Underrättelse om antagande gällande ändring av byggnadsplan rörande visst område å fastigheten Juni 2:17, 5:22 vid Älderviken, NJU-11, Njurunda

§ 59 Ändring av Förslag till byggnadsplan rörande visst område å fastigheten Juni 2:17, 5:22 vid Ålderviken, NJU-11, beslut om antagande

Ändring av byggnadsplan för

Visst område å fastigheten Juni 2:17, 5:22 vid Ålderviken (NJU-11)

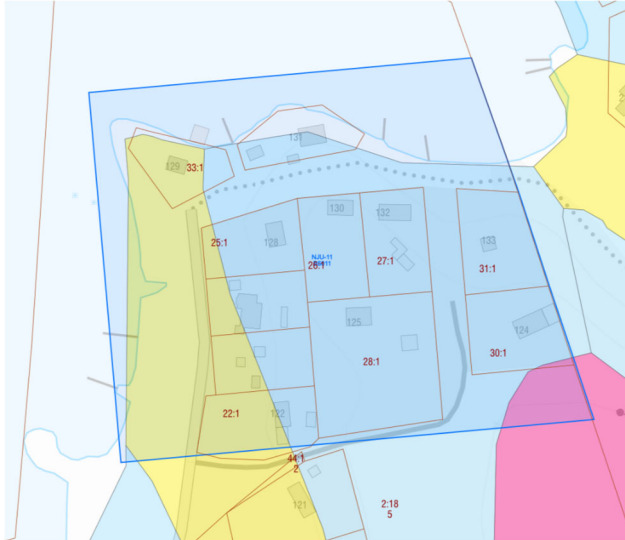
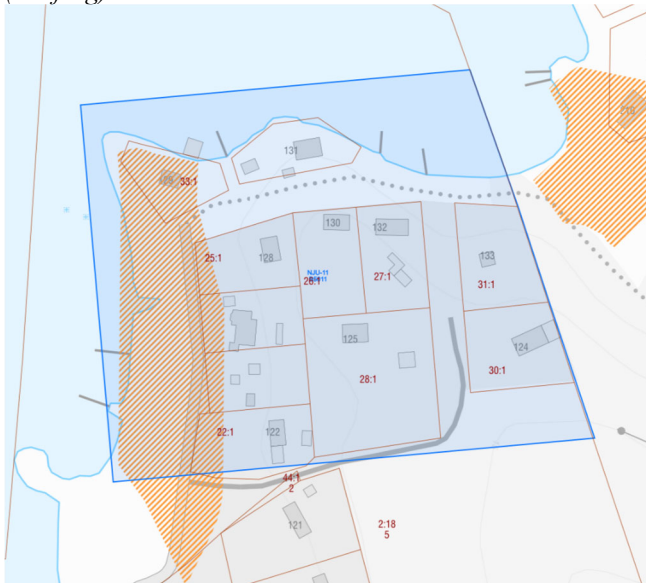
Länsstyrelsen anser att kommunen redan nu ska bedöma om detaljplanen är lämplig och inte hänskjuta det till senare prövning. Om planändringen riskerar att påverka de geotekniska säkerhetsfrågorna behöver det också säkerställas i detaljplanen.

Kommunen har noterat att del av planområdet klassas som "aktsamhetsområde – skred i finkornig jordart, strandnära" som indikerar att det finns förhöjd

skredrisk i västra delen av planområdet. Kommunen anser att det berör främst fastigheten Juni 33:1 i nordvästra hörnet.

Länsstyrelsen vill understryka att det är ytterligare fyra fastigheter inom detaljplanen som berörs av aktsamhetsområdet (Juni 22:1, Juni 23:1, Juni 24:1 och Juni 25:1). En förutsättning för skred påverkas av vad som händer i hela ytan av aktsamhetsområdet.

Kommentar: Planbeskrivningen har kompletterats med följande text under rubriken **Skred**. Större delen av planområdet består av morän vilket bedöms ge goda förutsättningar för grundläggning och stabilitet i marken. En del av planområdet i väster består dock av lera vilket är mera instabilt och har därmed en förhöjd skredrisk. Fem fastigheter (Juni 33:1, Juni 22:1, Juni 23:1, Juni 24:1 och Juni 25:1) berörs av aktsamhetsområde för skred. Eftersom markanvändningen redan är prövad i gällande detaljplan bedöms marken vara lämplig för sitt ändamål men rekommendationen är att markens stabilitet och grundläggningsförutsättning måste utredas inför att ett startbesked kan ges. BFS 2026:6 kap 7 3§ föreskriver att en geoteknisk undersökning upprättas innan startbesked beviljas där det säkerställs vilken grundläggning som ska användas vid nybyggnation/utbyggnad.

Planändringen skapar en möjlighet till en större byggrätt och en bedömning av vilken grundläggning som är lämplig behöver prövas i varje enskilt fall, på varje fastighet eftersom förutsättningarna från plats till plats kan variera. Eftersom fastigheterna till största delen består av morän bedöms fastigheterna lämpliga för planändringen med utökad byggrätt. Sammantaget bedöms risken för skred som liten inom planområdet och därför bedöms den utökade byggrätten enligt planändringen som lämplig.

För fastigheten Juni 33:1 visar Sundsvalls webbkarta att skredrisken är som störst. Marken inom fastigheten är relativt plan. Flacka slänter har generellt mindre förutsättningar för att initiera ett skred och bedömningen är därför att risken för skred är liten.

Exempel plankarta för ändring, akt 2180K-2024/9

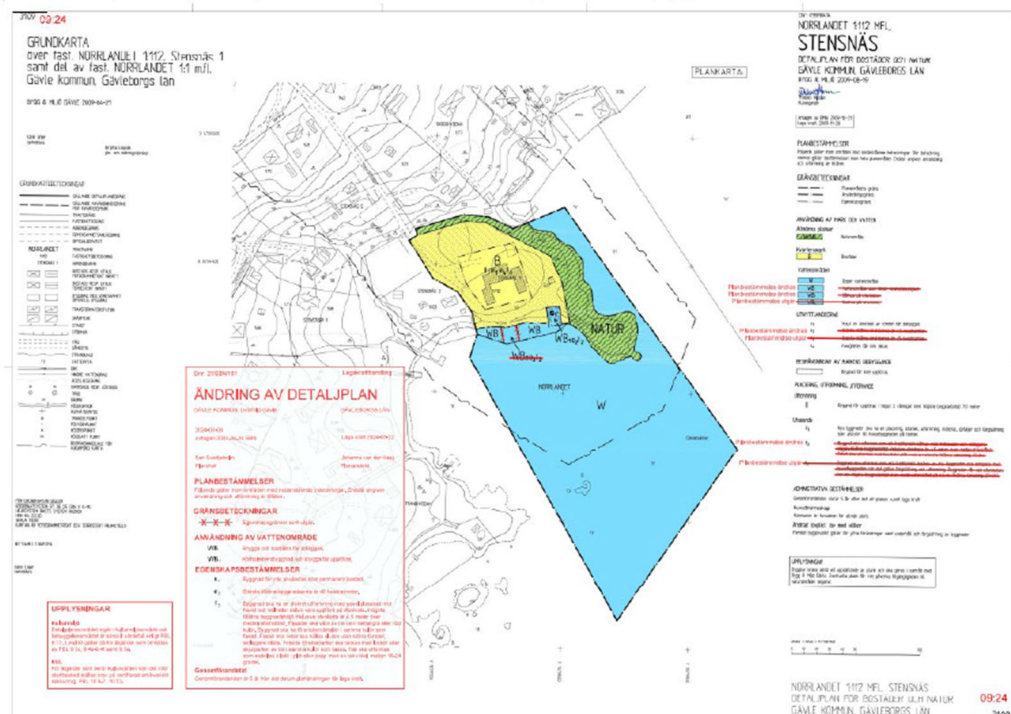
Enligt 4 kap 30 PBL framgår att ändringarna i en plan ska vara tydligt redovisade för alla berörda vad ändringen avser och hur ändringen skiljer sig från den ursprungliga planen. Vid ändring kompletteras den ursprungliga planbeskrivningen med en beskrivning av ändringen där detta redovisas. Lantmäterimyndigheten anser ändringarna ska redovisas på den äldre plankartan och att det inte är tillräckligt tydligt redovisas på plankartan vilka ändringar som har gjorts och vilka planbestämmelser som fortfarande gäller. Att ta fram en ny plankarta och där hänvisa till SFS numret anser lantmäterimyndigheten inte tillräckligt tydligt och uppfyller inte reglerna i 4 kap 30 § PBL. Lantmäterimyndigheten anser att planbestämmelser som utgår och är tillkommande ska tydlig göras i plankartan med röda överstrykningar och en informationsruta med tillkommande planbestämmelser, se bildexempel nedan samt bifogade filer.

Det finns risker med att digitalisera en egen ny plankarta i stället för att använda originalplankartan och göra ändringar i rött. Original plankartan är den juridiskt gällande och om det sker felaktigheter kan det vara svårt att veta vilken av plankartorna som gäller för allmänheten.

Då Planavdelningen väljer att digitalisera en egen ny plankarta är det svårt att veta om det är kommunalt eller enskilt huvudmannaskap för de allmänna platserna. Per automatik har en byggnadsplan enskilt huvudmannaskap, 2281K-NJU-11 är en byggnadsplan. Om inget nämnts har en detaljplan alltid kommunalt huvudmannaskap för de allmänna platserna. I detta fall nämns inget så det är svårt att veta vilket huvudmannaskap som gäller efter antagande. Den tolkningen hade undvikits vid användande av originalplankartan.

Då Planavdelningen väljer att digitalisera en egen ny plankarta skapas två olika plankartor i akten som registreras i fastighetsregistret. Används originalplankartan finns samma plankarta i två versioner, en med rödmarkerade ändringar och originalplankartan i akten.

Om Planavdelningen väljer att använda en egen ny plankarta bör det ny egenskapsbestämmelserna redovisas med röd text i en informationsruta så att man lättare kan se ändringarna.

Kommentar: *Originalplankartan behålls i ursprungligt skick och ges ett nytt DP-nummer likt den digitaliserade planändringen.*

Plankartan består dels av omtolkade bestämmelser, dels ändrade bestämmelser. Det är endast de ändrade bestämmelserna som blir juridiskt gällande på den "nya" digitaliserade plankartan. För de omtolkade bestämmelserna är det fortfarande ursprungskartan som är juridiskt gällande vid ett eventuellt överklagande eller författningsförslag. Då detta är en övergångsperiod väljer vi att göra det extra tydligt på plankartan genom att skriva vilka planbestämmelser som är omtolkade och vilka som är ändrade bestämmelser inklusive SFS-nummer.

*I denna planändring handlar det främst om att ändra byggrätten vilket innebär att användningsbestämmelsen **Bostäder** även berörs i sin helhet och därför väljer vi att digitalisera hela detaljplanen, alltså tolka om nu gällande bestämmelser samt göra ändringsbestämmelser.*

Ändringsbestämmelserna är juridiskt gällande och sparas ner i NGP (Nationella Geodataplattformen) men vid förvaltningsbeslut och eventuella överklaganden är det detaljplanen i original som är juridiskt gällande för de omtolkade bestämmelserna.

Exempel plankarta för ändring, akt 2180K-2024/9

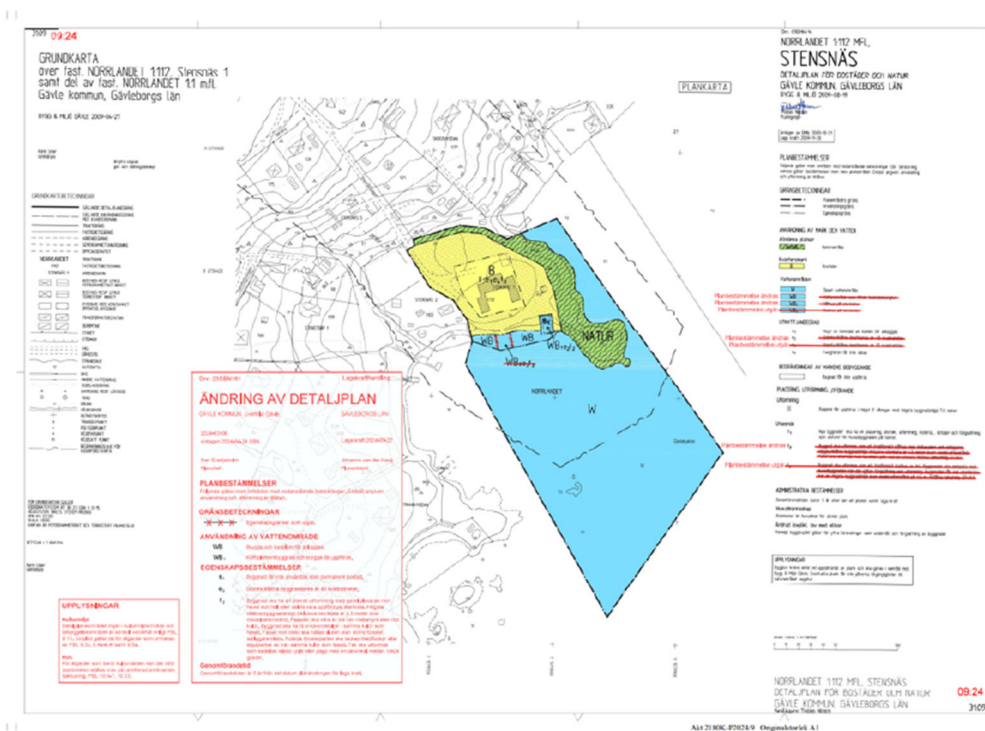
Lantmäterimyndigheten har synpunkter av utformningen av plankartan. Lantmäterimyndigheten anser att Boverkets rekommendationer ska följas; vilket innebär att en detaljplan gäller tills den upphävs, ersätts eller ändras. Ändring av detaljplan omfattar förändring, borttagande och införande av nya bestämmelser inom ett detaljplanelagt område samt upphävande av en geografisk del av en detaljplan. En ändring ska rymmas inom syftet för den ursprungliga planen. Det kan bara finnas en detaljplan för ett geografiskt område och det går därför inte att göra ändringsplaner, tilläggsplaner eller liknande som ska gälla tillsammans med den ursprungliga planen. Det innebär att ändringar görs i den ursprungliga planen vid en ändring av detaljplan.

Det finns risker med att digitalisera en egen ny plankarta i stället för att använda originalplankartan och göra ändringar i rätt. Original plankartan är den juridiskt gällande och om det sker felaktigheter kan det vara svårt att veta vilken av plankartorna som gäller för allmänheten.

Boverkets föreskrifter om detaljplan gäller också vid ändring av detaljplan. Enligt Boverkets föreskrifter (2020:5) om detaljplan - 2 kap. 1-2 §§ framgår att planavdelningen har möjlighet att digitalisera den ursprungliga planen i samband med en planändring. En sådan digitalisering innebär en tolkning av äldre beslutad information och skiljer sig därför från den digitala information som ska upprättas vid beslut om ändring. Om planavdelningen väljer att på något sätt redovisa den digitaliserade planen tillsammans med ändringen bör det tydligt framgå vilken information som hör till beslutet i det aktuella ändringsärendet och vilken som enbart är tolkad och digitaliserad information. Detta för att det inte ska leda till osäkerhet till vad som är juridiskt gällande. När en ändring ska redovisas ska det alltid göras med den ursprungliga plankartan som grund, en tolkad detaljplan kan inte användas för detta.

Då Planavdelningen väljer att digitalisera en egen ny plankarta skapas två olika plankartor i akten som registreras i fastighetsregistret. Används originalplankartan finns samma plankarta i två versioner, en med rödmarkerade ändringar och originalplankartan i akten.

Om Planavdelningen väljer att använda en egen ny plankarta bör det ny egenskapsbestämmelserna redovisas med röd text så att man lättare kan se ändringarna.

Kommentar: Originalplankartan behålls i ursprungligt skick och ges ett nytt DP-nummer likt den digitaliserade planändringen.

Plankartan består dels av omtolkade bestämmelser, dels ändrade bestämmelser. Det är endast de ändrade bestämmelserna som blir juridiskt gällande på den "nya" digitaliserade plankartan. För de omtolkade bestämmelserna är det fortfarande ursprungskartan som är juridiskt gällande vid ett eventuellt överklagande eller författningsförslag. Då detta är en övergångsperiod väljer vi att göra det extra tydligt på plankartan genom att skriva vilka planbestämmelser som är omtolkade och vilka som är ändrade bestämmelser inklusive SFS-nummer.

I denna planändring handlar det främst om att ändra byggrätten vilket innebär att användningsbestämmelsen **Bostäder** även berörs i sin helhet och därför väljer vi att digitalisera hela detaljplanen, alltså tolka om nu gällande bestämmelser samt göra ändringsbestämmelser.

Ändringsbestämmelserna är juridiskt gällande och sparas ner i NGP (Nationella Geodataplattformen) men vid förvaltningsbeslut och eventuella överklaganden är det detaljplanen i original som är juridiskt gällande för de omtolkade bestämmelserna.
